審查評估報告

送審單位	台灣電力公司
報告名稱	104 年 4 月 26 日核三廠二號機 輔助變壓器 MA-X05 故障肇因 分析及修復計畫

行政院原子能委員會

「104 年 4 月 26 日核三廠二號機輔助變壓器 MA-X05 故障肇因分析及修復計畫」審查評估報告

圖四.7 輔變 13.8 kV 三相電壓波形

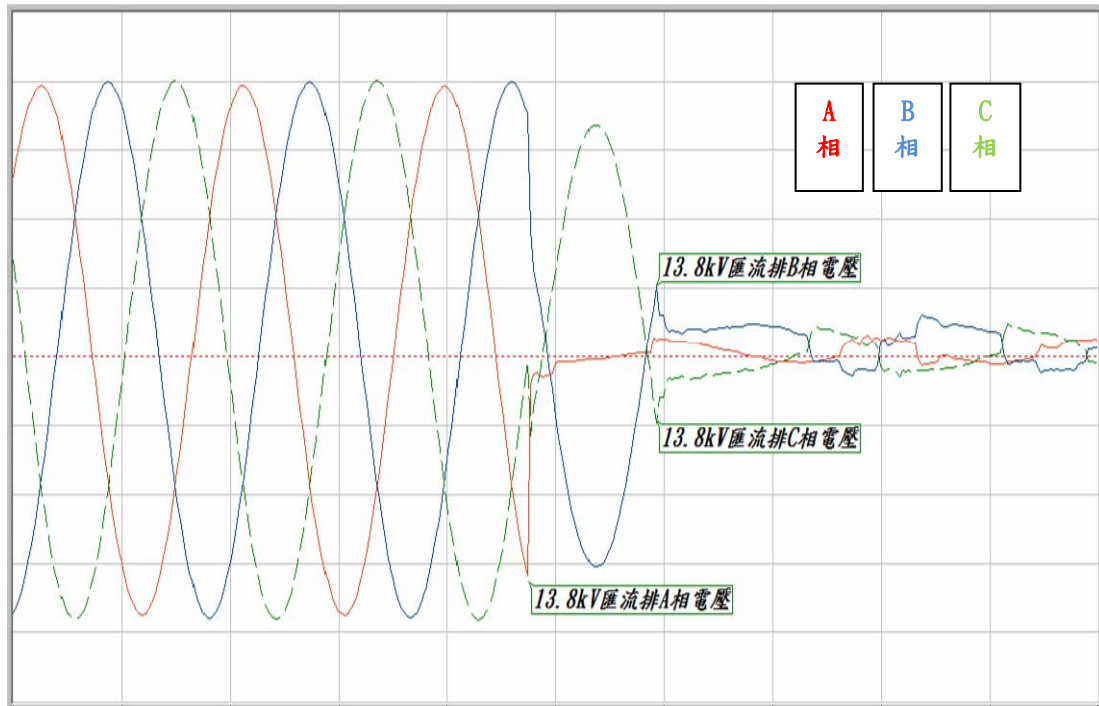
8. 事件期間反應器冷卻水泵(RCP)I₂記錄器記錄的輔變 13.8 kV 三相電壓波形如圖四.7 所示。A 相電壓波形最先下降至趨近於 0 電位(之後再回升至約 2 kV 成不規則變化)，經半週波後，B、C 相亦降低。

- (1)台電公司綜合研究所對事件進行模擬分析，並與事件時相關參數圖形紀錄進行驗證比對，本會要求需再詳細說明內容。台電公司答覆假設 A 相瞬間短路接地閃絡，半週波後發生三相電弧性短路故障，模擬結果故障電壓波形與圖四.7 一致，可以驗證事件發生之故障推論合理。其次模擬 A 相接地故障且 0.1 秒故障清除之電流波形，經比對圖四.7 之電壓波形，得到 A 相瞬間短路接地閃絡阻抗約 0.28 歐姆以下，才能獲得與事件一致之 A 相電壓，依結果顯示，單相故障電流約在 1,750 安培內。台電公司答覆內容經審查可以接受。
- (2)本次輔助變壓器故障火警後，台電公司曾初步提到故障可能為 A 相套管絕緣劣化，其後卻又排除此一肇因，因此本會要求再補充相關之論述。台電公司說明若為 A 相套管處發生短路接地，則套管本體表面應要發現閃絡痕跡，事故後現場勘驗套管上部瓷套破裂面傷痕均為新的，而 A 相套管內導體、底座、下瓷套、下部端子均無閃絡痕跡，研判 A 相套管是受到故障電流之熱應力及機械應力所破壞，判斷此處並非故障起始點。其次依據現場 A 相第一個支持礙子後段匯流排導體被熔斷(參見圖四.5)，

根據前述輔變 13.8 kV 導口箱靠近 A 相之外殼熔損(圖四.2)、A 相電壓波形最先下降至趨近於 0 電位(圖四.7)及其他現場勘驗跡證，台電公司研判輔助變壓器 MA-X05 13.8 kV 導口箱 A 相導體與鄰近之 NPBD 外殼先發生閃絡故障，為事件起始點。由圖四.7 顯示其後 A 相電壓再回升至約 2 kV 成不規則變化，以及現場勘查 A 相匯流排水平第一個支持礙子後段被熔斷(圖四.5)，推測軟銅帶在 A 相故障之初尚未熔斷。待電弧能量造成 A 相軟銅帶燒斷，因軟銅帶持續擺盪發生閃絡，進而燒燬週圍箱體，最終將 A 相周邊箱體燒出大洞，同時故障電流所產生之高溫與機械應力或支持礙子碎片撞擊，使得 A 相套管之絕緣陶瓷裂開。變壓器儲油槽之位置較套管高，因此絕緣油經由套管陶瓷裂縫流出被閃絡之高溫引燃，導致後續火災之產生。

A 相故障閃絡後，經半週波時間(約 8.3 毫秒)，B、C 相電壓亦下降呈不規則變化，推測 A 相閃絡使得導口箱內部空氣游離化，因此 B、C 相絕緣

圖四.8 事件前後相關電壓、電流、電驛動作波形

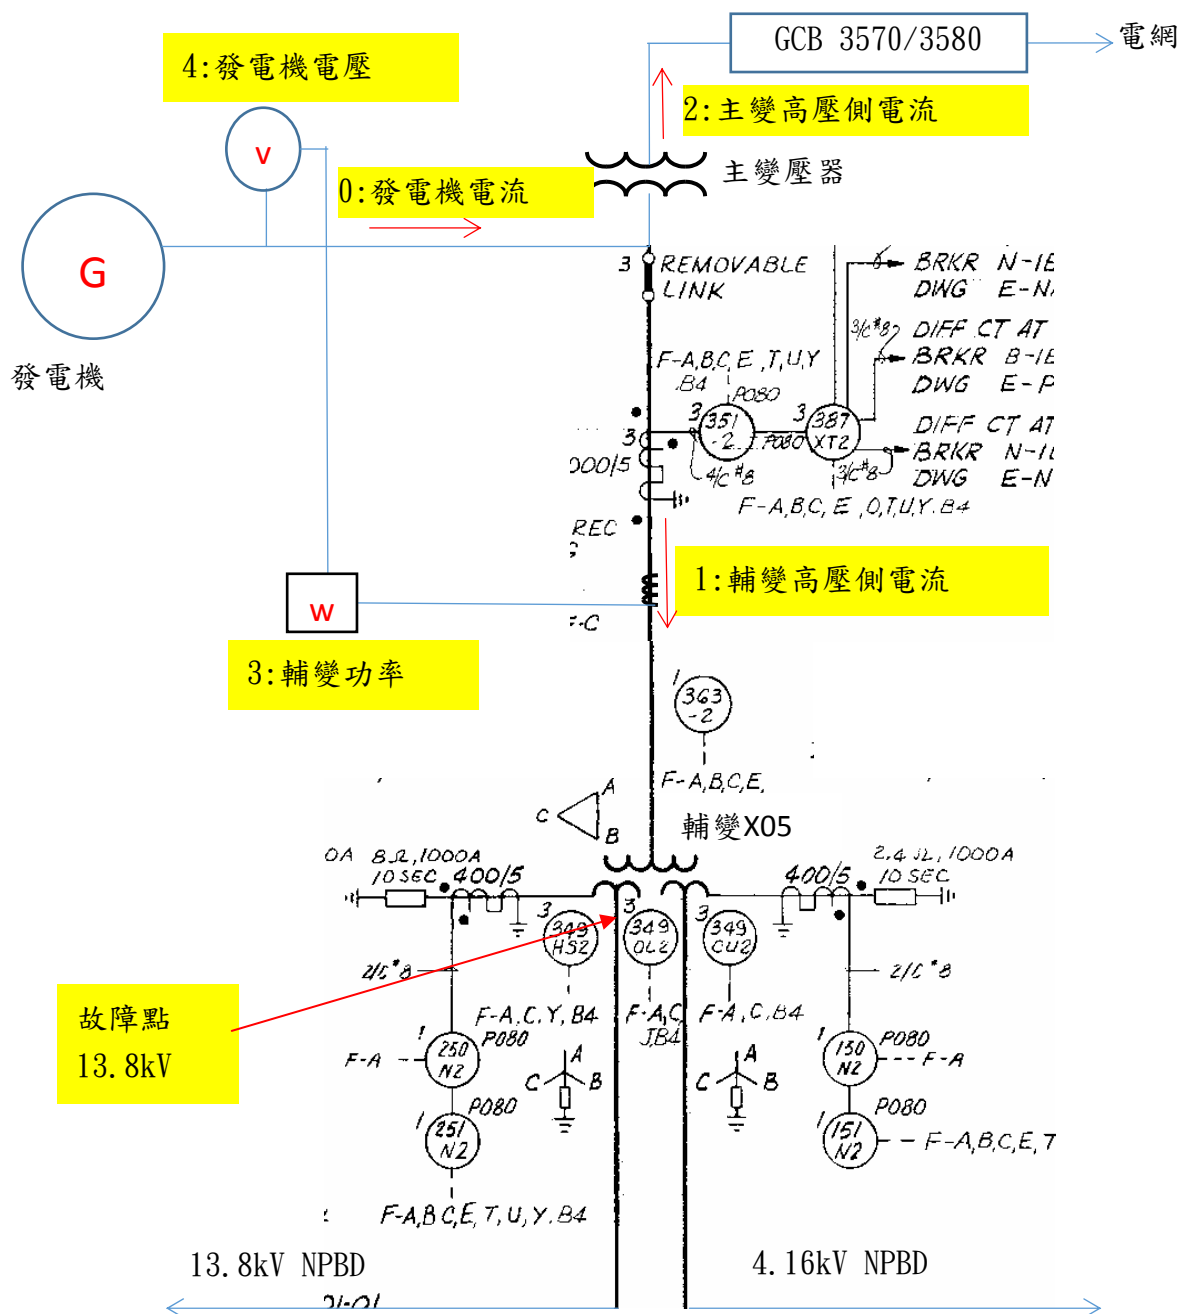
參見圖四.8，事件時差動電驛動作(淺藍色曲線)，跳脫 345 kV 斷路器 (GCB 3570、3580)隔離電網系統，主變壓器高壓側電流(深綠色曲線)瞬間降至 0，顯示電驛與斷路器動作正常。

差動電驛動作後，輔變 MA-X05 功率(淺綠色曲線，全幅為-3~60 百萬瓦)於事故期間功率劇烈變化，台電公司推測當時電弧各處閃

差動電驛動作後，發電機電壓(深藍色曲線，全幅為 0~30 千伏特)與發電機電流(棕色曲線，全幅為 0~30 千安培)緩慢下降，約 20 秒後發電機電壓、電流才趨近於 0。台電公司說明其差動電驛動作後，發電機勵磁斷路器開啟，但因發電機仍有很大之慣性及剩磁，故電壓、電流不會立即降至 0。

事件前輔變高壓側電流(紅色曲線，全幅為 0~1,500 安培)約 600 安培。差動電驛動作後，輔變電流突昇至大於 1,500 安培持續 14 秒，再經約 4 秒降至 600 安培，然後緩慢下降。台電公司說明係因發電機之慣性及剩磁效應，故發電機持續有殘餘電壓、電流輸出，提供了輔變 13. kV 側之故障電流，事件系統簡圖如圖四.10 所示。

針對上述台電公司之說明，由於發電機殘餘電壓、電流提供後續破壞之能量，因此本會請台電公司考量改善發電機殘餘電壓、電流所

台電公司說明保護電驛分別於 23:58:41 動作三相差動電驛 387XT2 及 23:58:42 動作 A 相過電流電驛 351-2，因相差 1 秒動作，因此本會要求補充說明保護電驛動作是否符合原設計要求，以及其他電驛是否有動作亦請一併補充。

造成的影響(如增加發電機輸出斷路器之可行性)。台電公司回覆核三廠在 90 年即曾請 ABB 公司台灣技師到廠勘查評估裝設發電機輸出斷路器的可行性，但囿於影響層面大，且有安裝及維護上的困難，故評估為不可行。

本項台電公司之答覆已說明專業廠商評估增設發電機輸出斷路器之可行性結果。

台電公司答覆 23:58:41 三相差動電驛立即動作跳脫 345 kV 開關場斷路器 (GCB 3570 及 3580)，隔離由電力網提供之故障電流，之後因發電機慣性及剩磁效應，使發電機持續提供輔助變壓器 13. kV 側故障電流。由圖四.8 顯示差動電驛動作後，發電機電流(棕色曲線)仍有約 9,900 安培($30,000 \times 0.33$)，換算比流器(CT)二次側有 24.75 安培($9,900 \times 5 \div 2,000$ (匝比))，此約為過電流電驛設定值 5 安培之 4.95 倍。比對 103 年 4 月大修電驛試驗紀錄，在 5 倍之情況下，過電流電驛動作時間約為 1 秒鐘，因此差動電驛及過電流電驛動作時間相距 1 秒符合要求。

有關僅過電流電驛 351-2 A 相掉牌，而 B、C 相未掉牌部分，台電公司澄清 B 相及 C 相過電流電驛動作接點有閉合，因此有動作。但因 A 相電驛動作後，線路設計使得 B 相及 C 相掉牌線圈上下游電位差很小，導致通過電流很小，因此沒有掉牌。核三廠實際手動模擬使 A 相先動作掉牌，再作動 B、C 相時，B、C 相無法再掉牌，證實設備動作特性。另台電公司亦說明輔助變壓器 13.8 kV NPBD 發生接地故障時，其接地過電流瞬時電驛 250N 也同時動作，符合設計要求，但 250N 電驛未列入電腦點，因此未有紀錄。台電公司之答覆說明經審查可以接受。

圖四.12 礙子上之舊、新裂痕

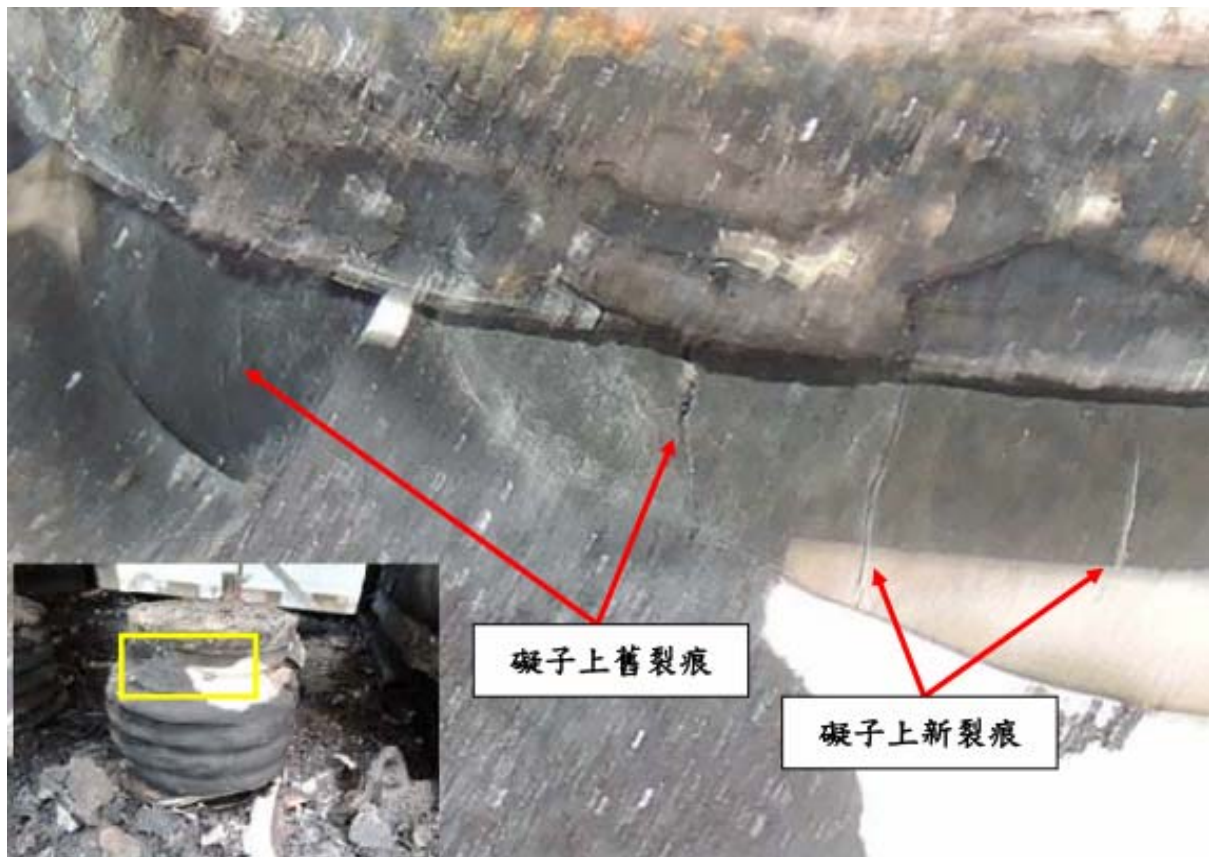
再經台電公司專案調查小組檢視結果，發現 13.8 kV NPBD 內 A 相水平第 1 顆支持礙子表面有舊、新裂痕，如圖四.12 所示，舊裂痕的顏色較深，新裂痕的顏色較淺，因此研判本次事件肇因為輔助變壓器 MA-X05 13.8 kV 非隔相匯流排 A 相水平支持礙子絕緣劣化所致。

經台電公司綜合研究所使用 X 光檢視事件礙子並比對同型礙子結果，發現事件礙子陶瓷材料內部存有微小瑕疵缺陷。另由礙子外部第 1 層陶瓷傘裙剝離及內部水泥粘接劑材料外露燻黑(見圖四.4)，研判第 1 層陶瓷傘裙在事件前已剝離，造成礙子沿面距離縮短，絕緣劣化，終至礙子發生閃絡接地故障，電弧高溫使水泥粘接劑材料被燻黑，接地短路後產生電弧轉為熱能，導致傘裙之間相互熔合，舊裂縫水泥粘接劑及陶瓷傘裙崩裂迸出，致使電弧閃絡更嚴重。台電公司並說明事件礙子為陶瓷型，材料穩定、不易老化。其安裝使用於輔助變壓器 13.8 kV NPBD 外殼內，不易受到外界環境污染或外界撞擊機械力之影響，且電廠正常運轉中負載穩定，無循環性之熱脹冷縮，不易產生熱疲勞現象。事件礙子陶瓷材料內部出現之微小瑕疵缺陷，研判可能係原料混入雜質或拌料不均勻之製造瑕疵，在運轉中發

上述台電公司根據現場事證與紀錄提出之故障肇因經評估尚屬合理，台電公司報告內亦提出其他可能性（如水分結露及水分入侵、A 相套管絕緣劣化、以及 A 相套管、軟銅帶及 NPBD 間接續面處理不佳等），並說明可以排除，非為故障原因。本會要求需有合理論述及證據佐證，尤其針對非 A 相套管絕緣劣化之論述需特別澄清。台電公司已針對各可能性加以評估，論證如何排除非為故障原因，並修訂「104 年 4 月 26 日核三廠二號機輔助變壓器 MA-X05 故障肇因分析及修復計畫」報告內容，經審查可以接受。
